**Verslag huishoudelijke elektrische installatie op laagspanning en zeer lage spanning****Algemeen:**

Referentie: 003-20260417-04	Datum controle: 17/04/2026
Keurder: 003

Eigenaar: Onbekend	EAN-code: 541448820064041542
Adres installatie: Noordstraat 67, 9220 - Hamme	Nummer teller(s): 1SAG1105312047
	Distributienetbeheerder installatie: Fluvius
Datum uitvoering installatie: <input checked="" type="checkbox"/> Vóór 01/10/1981 <input type="checkbox"/> Tussen 01/10/1981 en 01/06/2020 <input type="checkbox"/> Vanaf 01/06/2020	
Type: <input checked="" type="checkbox"/> Wooneenheid <input type="checkbox"/> Niet-huishoudelijk <input type="checkbox"/> PV <input type="checkbox"/> Batterij <input type="checkbox"/> Laadpaal

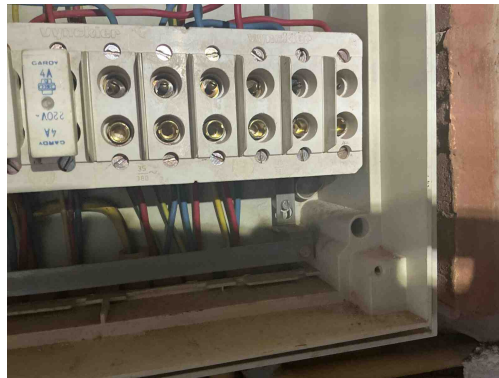
B30 - De houder van de beveiliging in een huishoudelijke ruimte is niet voorzien van aangepaste kalibreerelementen (Boek1: 5.3.5.5).

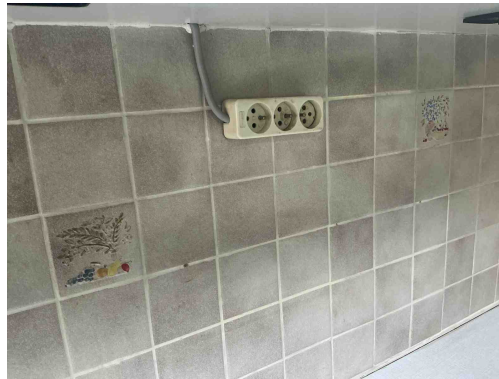
D08 - De nodige markeringen op de beveiligingstoestellen ontbreken of zijn onleesbaar (Boek 1: 5.3.5.5).

A20 - Er bevindt zich een contactdoos zonder beschermingsgeleider in de elektrische installatie. Deze is niet geplaatst achter een differentieelstroombeschermingsinrichting met grote (max. 30mA) of zeer grote (max. 10mA) gevoeligheid.

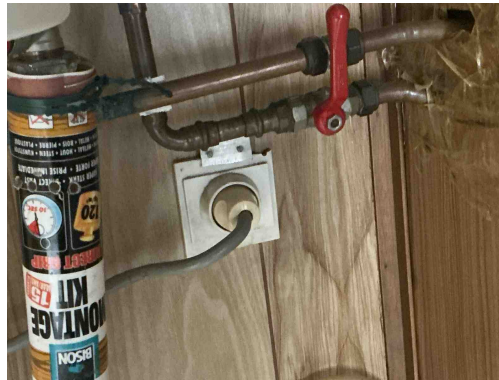
T21 - Het elektrisch materieel is niet geplaatst volgens de voorschriften van de fabrikant/ regels van goed vakmanschap . (Boek 1: 1.4.1.3)

Opmerking: Verlengdoos vast gevoed

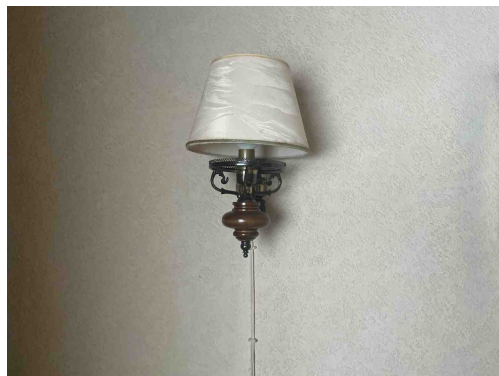
T09 - Bepaalde contactdozen en/of schakelaars zijn beschadigd (Boek 1: 1.4.1.3).

C27 - Het gebruik van geleiders van het type VTLmB (côte-à-côte) is niet toegestaan (Boek 1: 1.4.2.1).

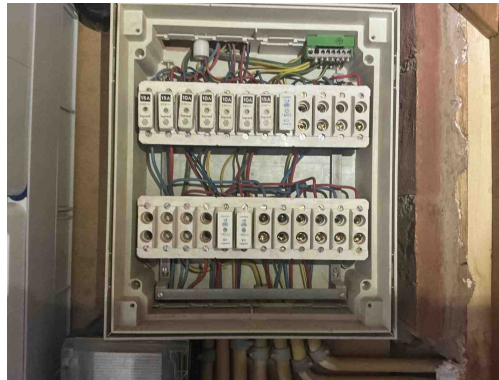
Klasse 0 toestel verboden
